# 改善箇所説明図

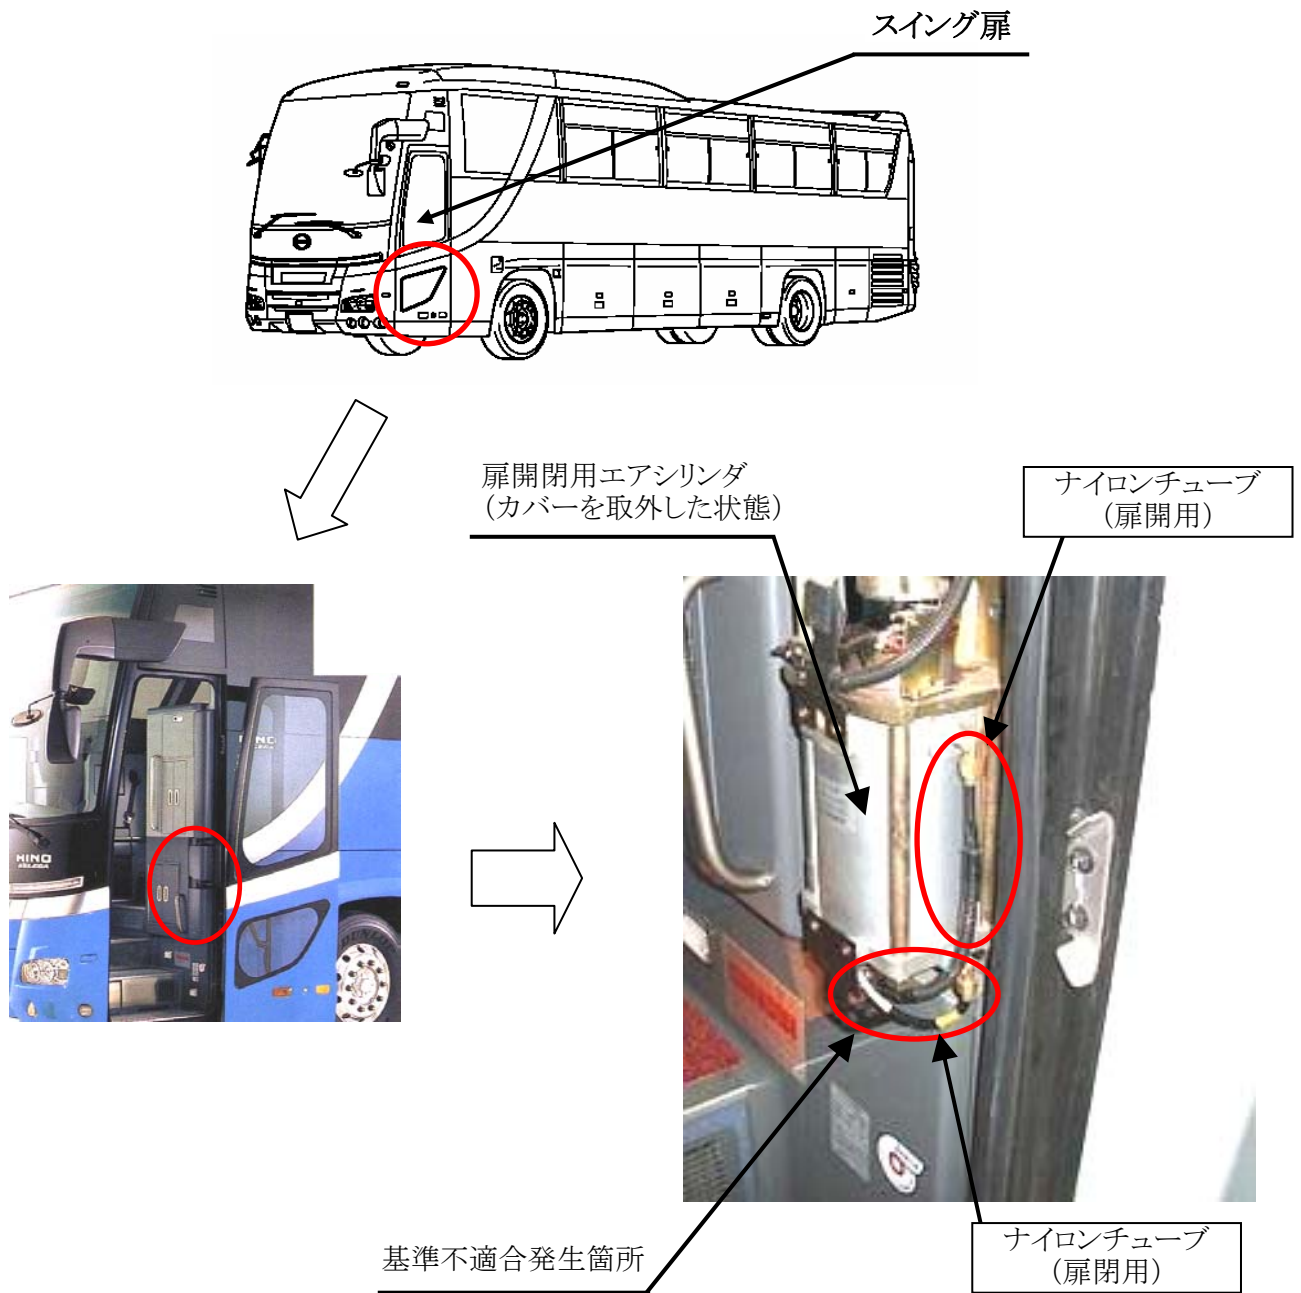
大型観光バスのスイング扉開閉用エアシリンダにエアを供給するためのナイロンチューブの組付けが不適切なため、チューブが抜けてエアが洩れる場合がある。そのため、扉が保持されず、最悪の場合、走行中に扉が開くおそれがある。

全車両、ナイロンチューブを新品と交換し、正規に組付ける。

識別： スイング扉開閉用エアシリンダのボルトに黄色ペイントを塗布する。
